| BEKIJF 10.2.g | | PROJECT Tijgerverblijf | |
| 10.2.g | | bestektekening: binnenverblijf | |

Betreft Beslissing wijziging dierentuin

**DIERENTUINVERGUNNING: Dierentuin** 10.2.g

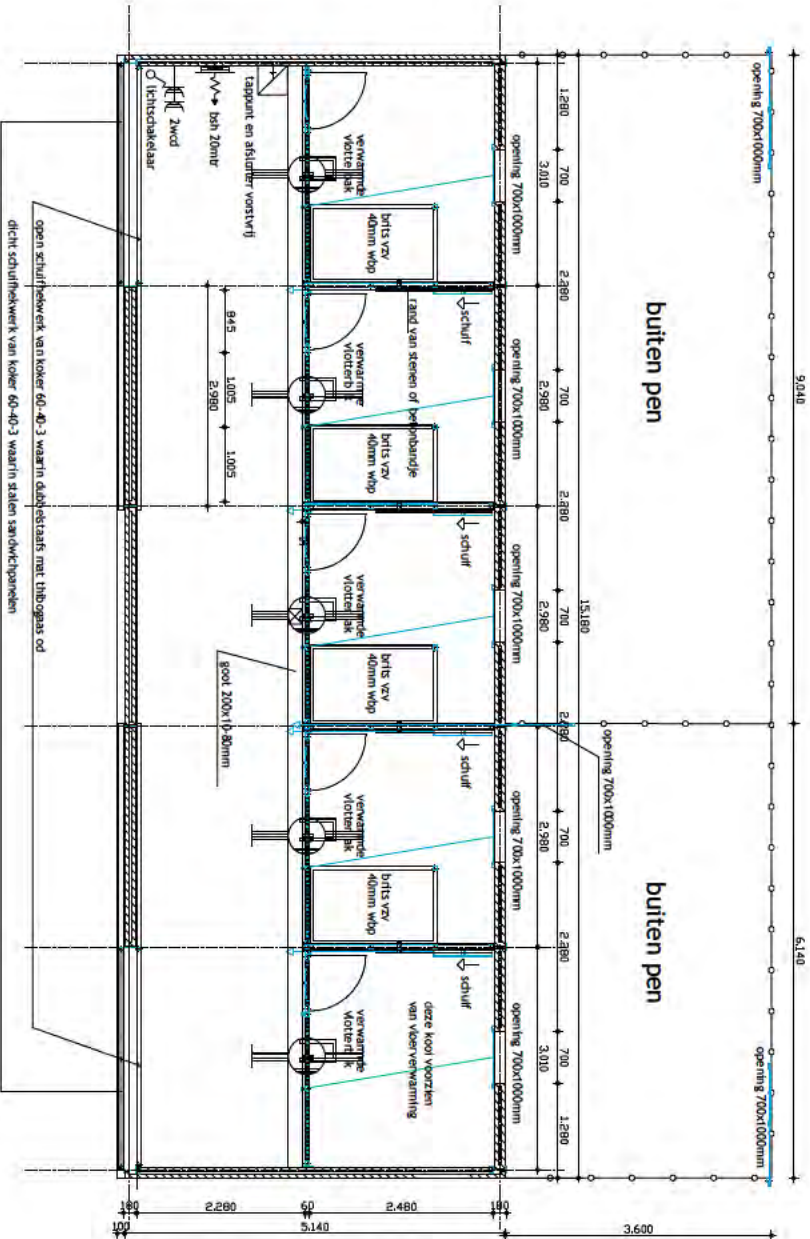
opmerkingen /
zijn verwarmde vloerbakken nodig?
binnenverblijf is een 'dicht' gebouw, welke wijze wordt er geventileerd?
1 verwarmde kraamkamer, middels vloerverwarming, afwerking tegelvloer?
geen voertuik in deuren van binnenverblijf.
schuif tussen de 2 buiten pennen is deze nodig, zo ja,
bediening van deze schuif via binnenverblijf, dus geen zicht op tigers.
bediening van deze schuif dus minimaal met 2 verzorgers.
is beton strook ca 1m breed buiten verblijf gewenst?

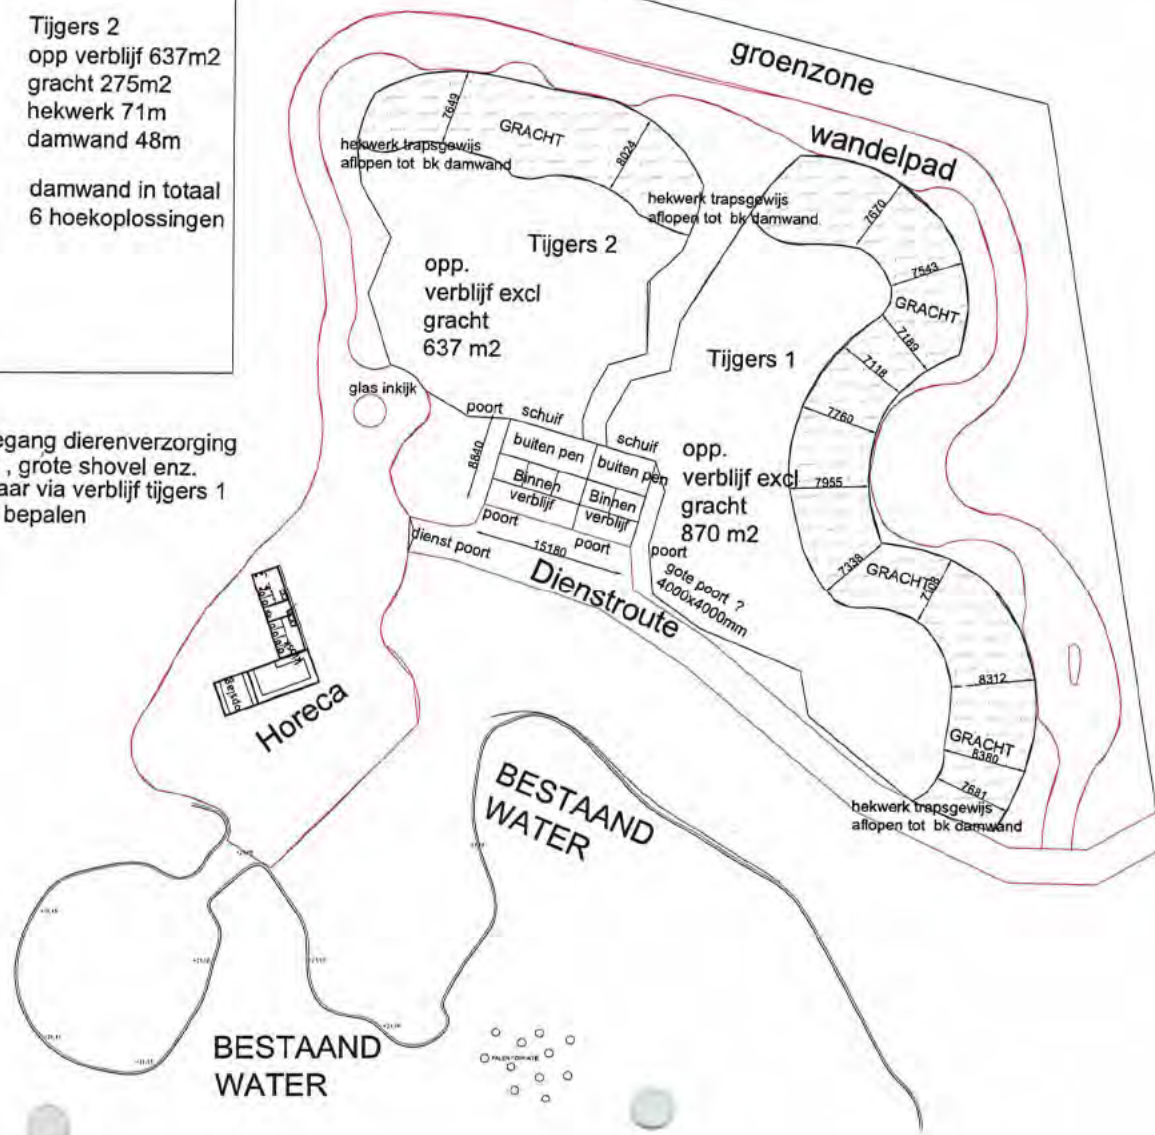
poort in hekwerk van beide tijgerverblijven, voor toegang dierenverzorging dient de poort ook groot genoeg te zijn voor bobcat, grote shovel enz.
verblijf tijgers 2, alleen met groot materieel bereikbaar via verblijf tijgers 1
hoogteverschil in verblijven, in het werk definitief te bepalen

Maatregelen Vergroten Veiligheid Jaguarverblijf

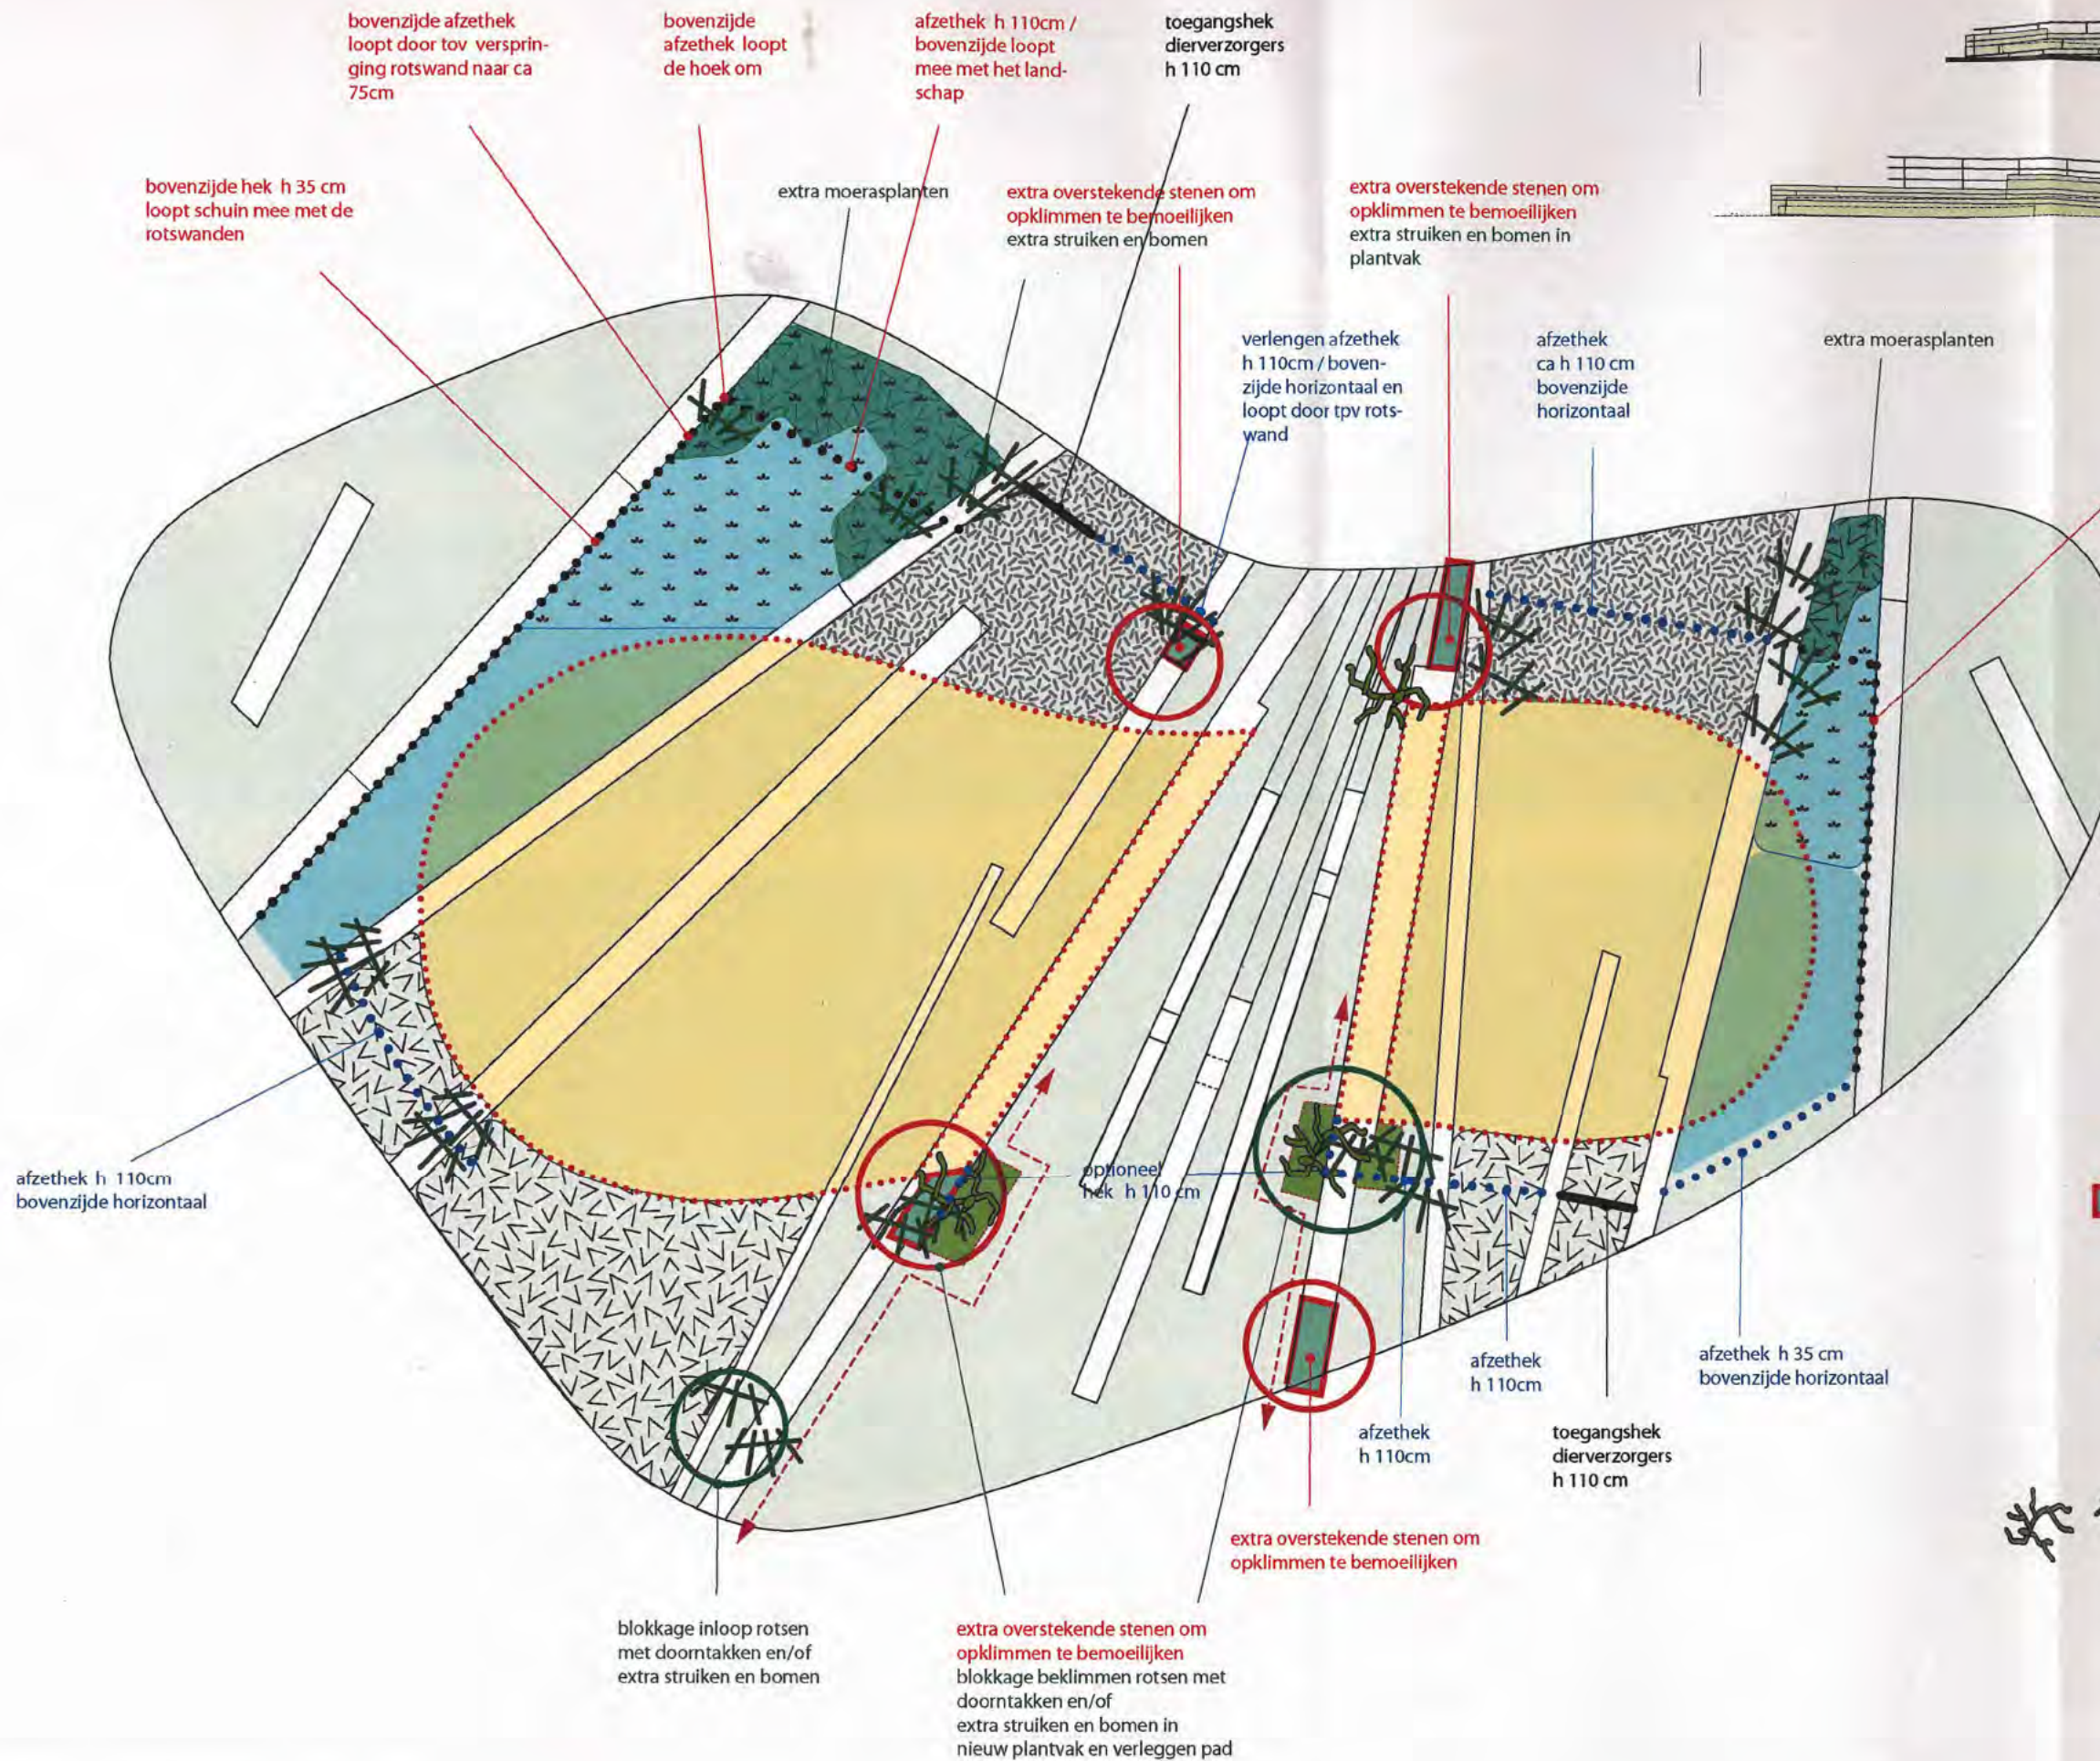
De voorgestelde afzetheken worden verlengd langs de kopse zijden van de vijvers en in de plantvakken. De hoogte is 35, 75 en 110cm afhankelijk van de situatie. Aan de einden van het dubbelgaas worden hekken geplaatst h 110cm.

Ter plekke van het dubbelgaas worden extra doornige takken geplaatst en vastgezet. Dit totdat de bestaande beplanting voldoende is aangegroeid.

Op 3 plekken komen nieuwe plantvakken met dichte beplanting (bomen en struiken), die moeten voorkomen dat bezoekers bij het gaas kunnen komen

Extra moerasplanten voor een dichte begroeiing
